# DODATEK č. 1 SMLOUVY O DÍLO

## „Gymnázium Žďár nad Sázavou – Rekonstrukce podkroví“

**REKAPITULACE ZMĚNOVÝCH LISTŮ PRO DODATEK Č. 1****Gymnázium Žďár nad Sázavou - Rekonstrukce podkroví**

## Evidenční list změny stavby

Poz. 1 MB-79N Okna a  
dveřní vitriny (B=2 646,  
H=2 260)

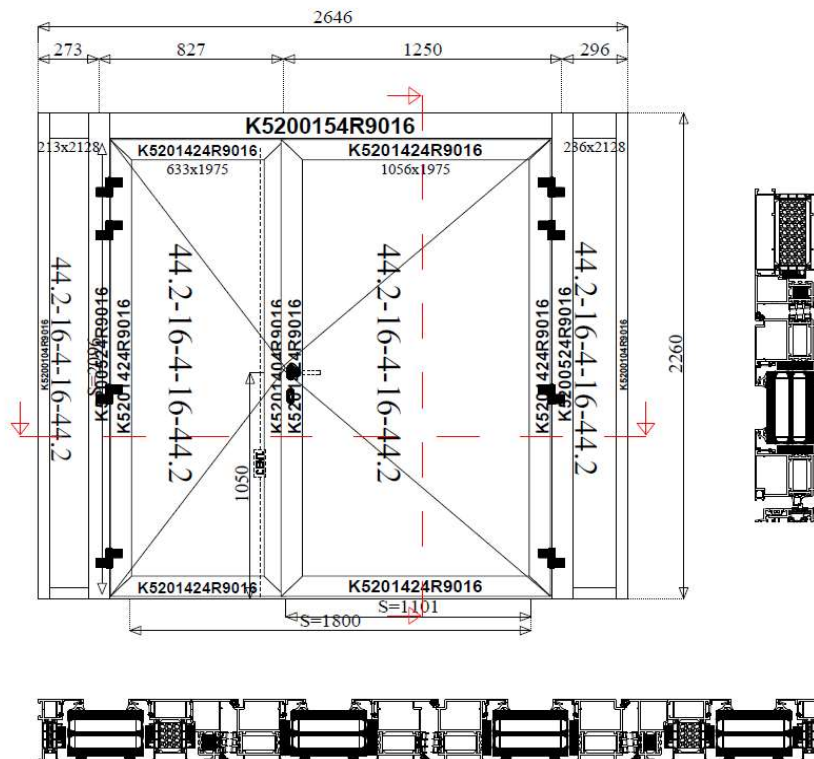
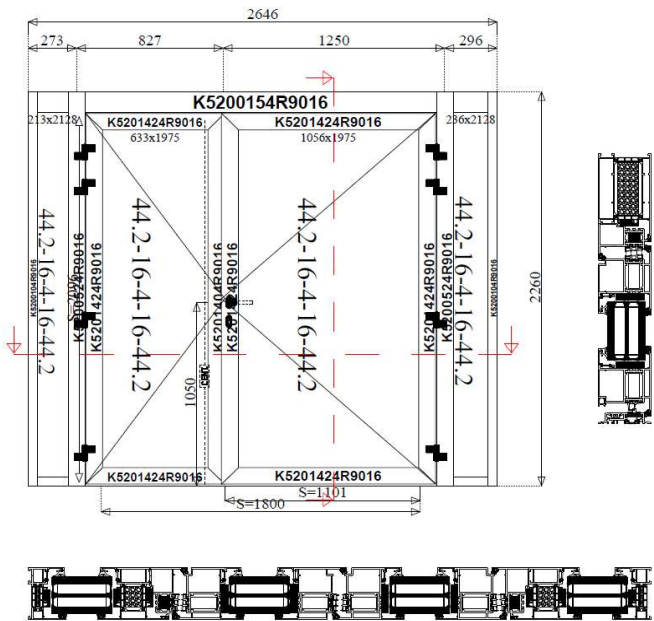
| Popis změny, technické řešení :<br>Z důvodu zajištění funkčnosti únikových cest dojde k výměně vstupních dveří do objektu - nevyhovující šířka úniku aktivního křídla původních dveří (potřeba 1100mm místo stávajících 900mm), nevhodná konstrukce původních hliníkových dveří , nemožnost osazení plánovaného příslušenství pro automatické otevření v případě požáru |
| Původní řešení dle smluvní dokumentace :<br>Zachování původních vstupních dveří s doplněním automatického otevírání - nelze technicky provést                                                                                                                                                                                                                           |
| Navržené řešení :<br>Výměna stávajících vstupních dveří do objektu za nové, pro možnost osazení automatického otevírání.                                                                                                                                                                                                                                                |
| Zdůvodnění změny :<br>Nutné pro ucelení a funkční provedení dle požadavku PBŘ                                                                                                                                                                                                                                                                                           |

| Požární odvětrání CHÚC - ZU-P.1.01/N4-II              |             |                 |                  |

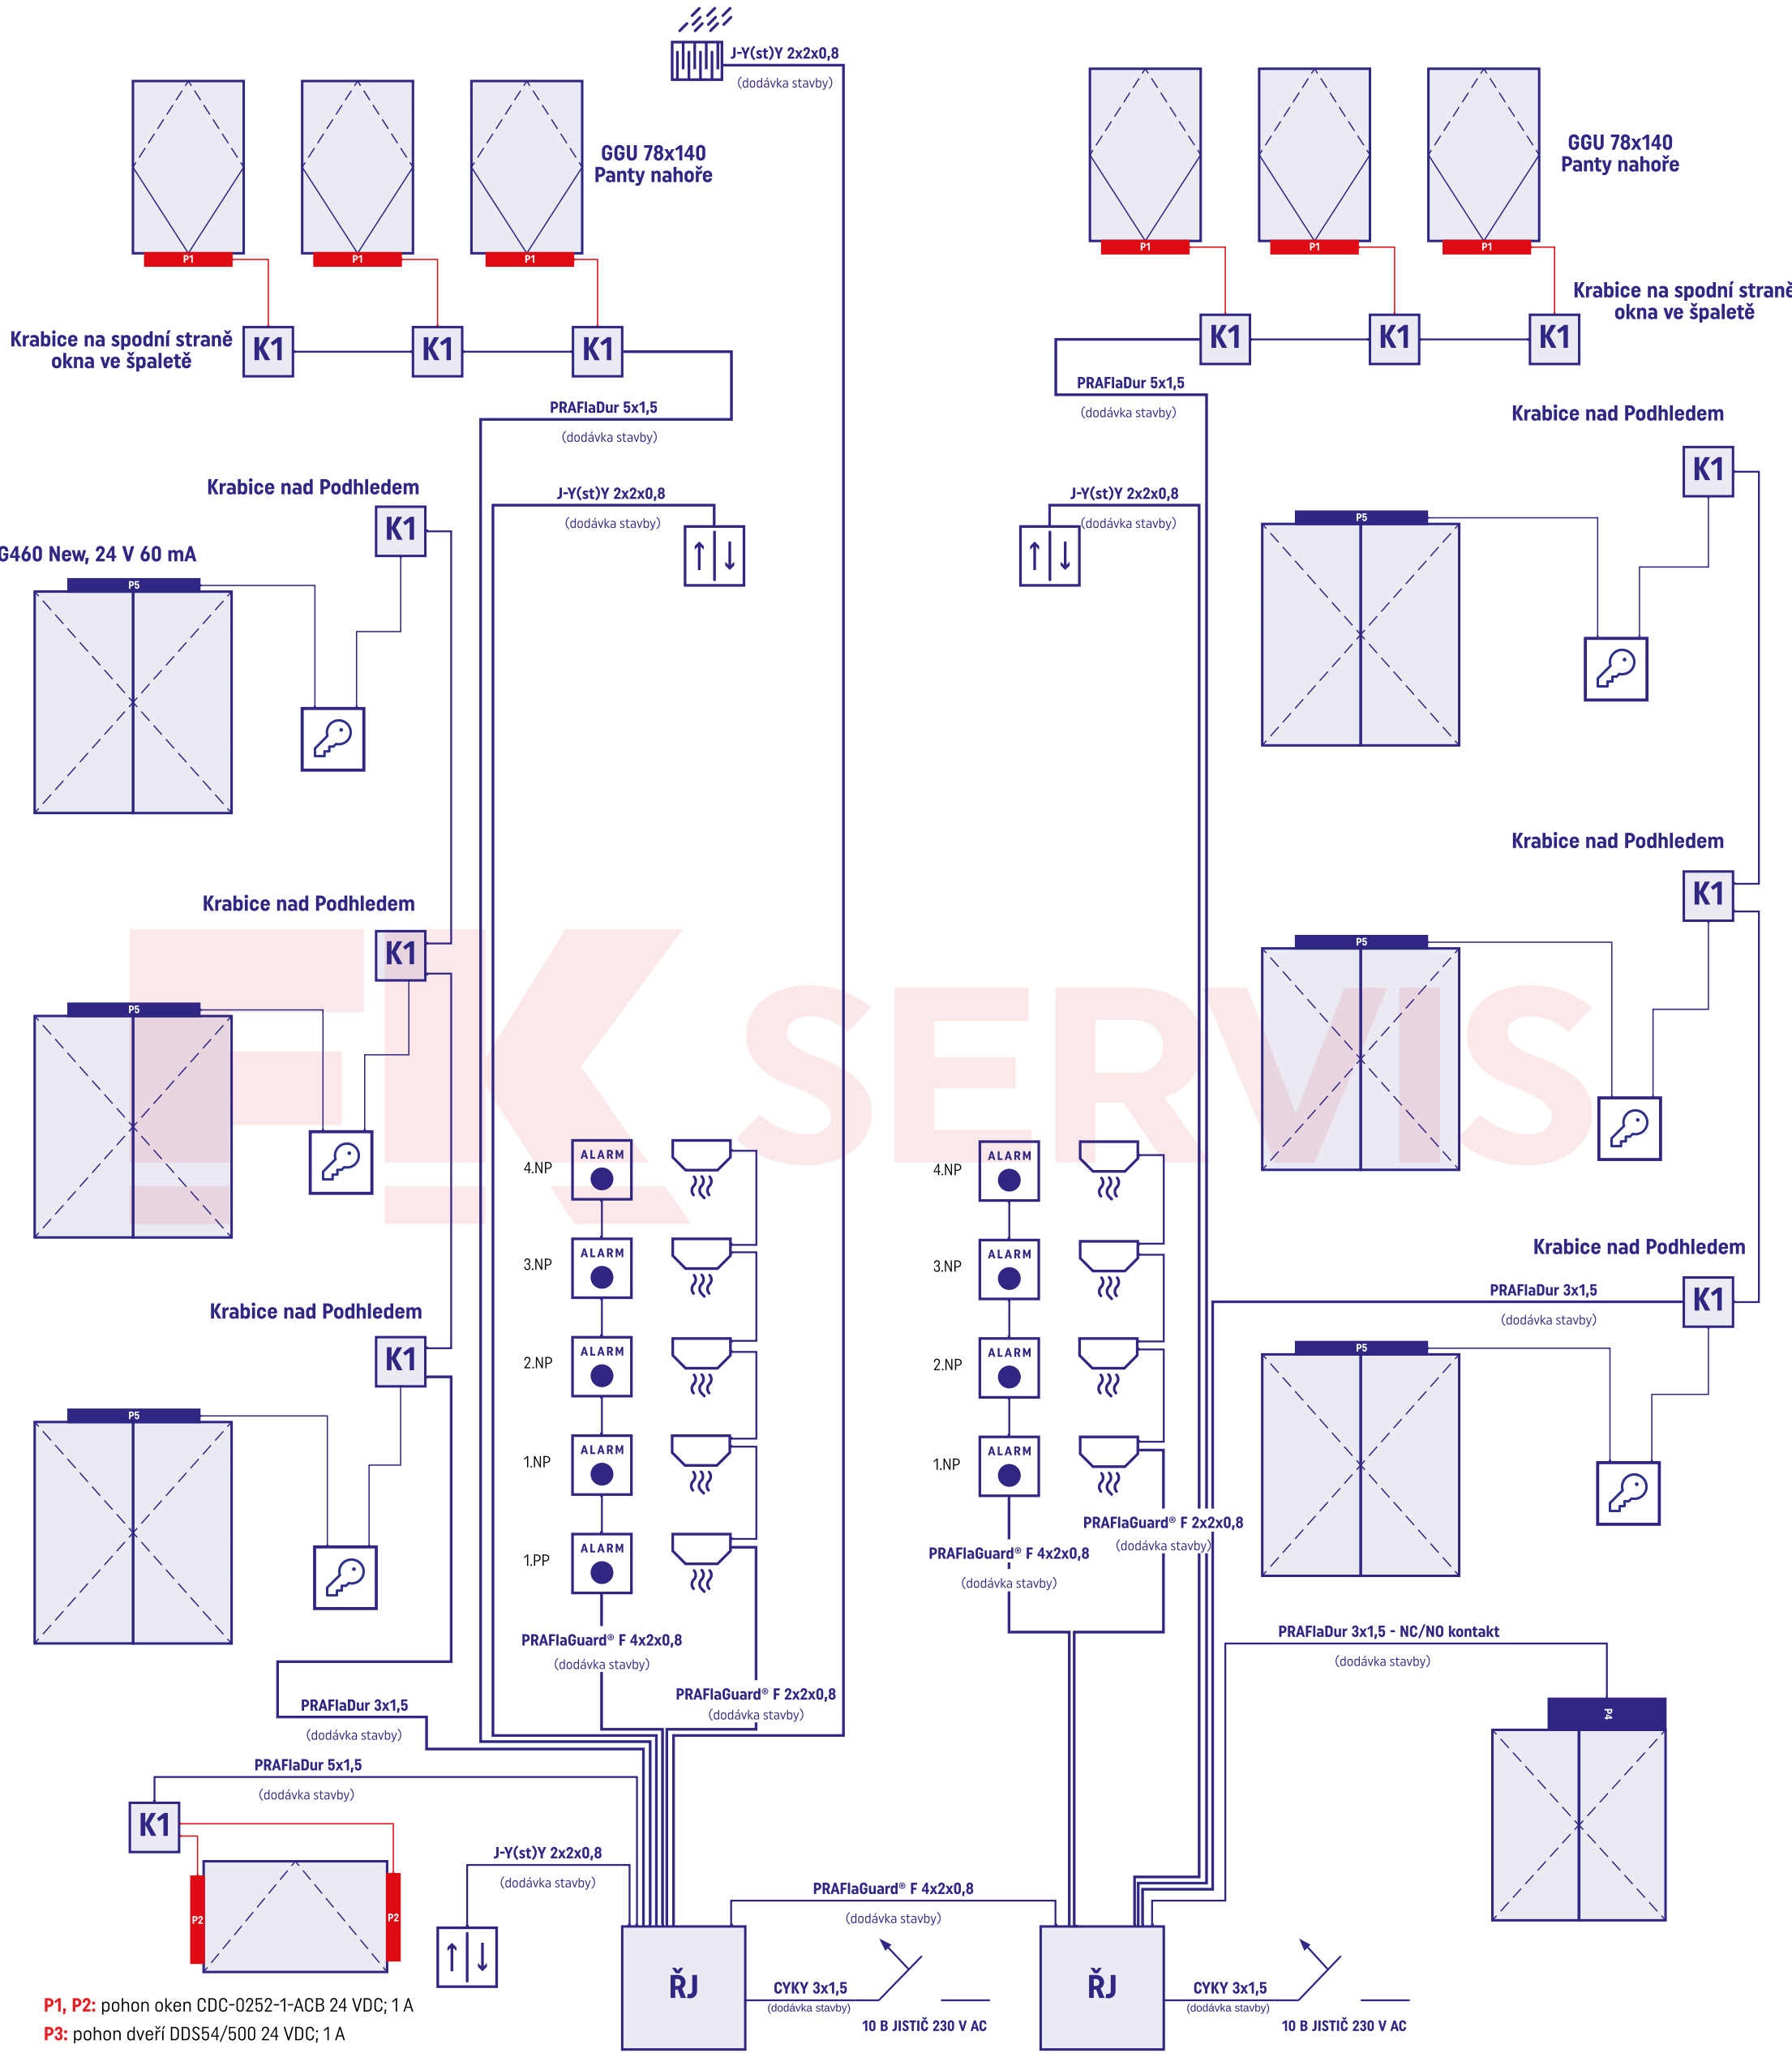
| Popis změny, technické řešení :<br>Z důvodu nutnosti zajištění komplexního fungování chráněné únikové cesty dle požadavků PBŘ je třeba na základě konkrétních použitých ovládacích prvků oken a vnitřních hliníkových dveří rozšířit řízené odvětrání o ovládací certifikovaný systém |
| Původní řešení dle smluvní dokumentace :<br>Systém ovládání odvodu kouře chráněné únikové cesty pomocí necertifikovaného systému                                                                                                                                                      |
| Navržené řešení :<br>Změny systému odvodu kouře včetně navržených změn dodavatele tohoto systému - rozšíření na certifikovaný ovládací systém                                                                                                                                         |
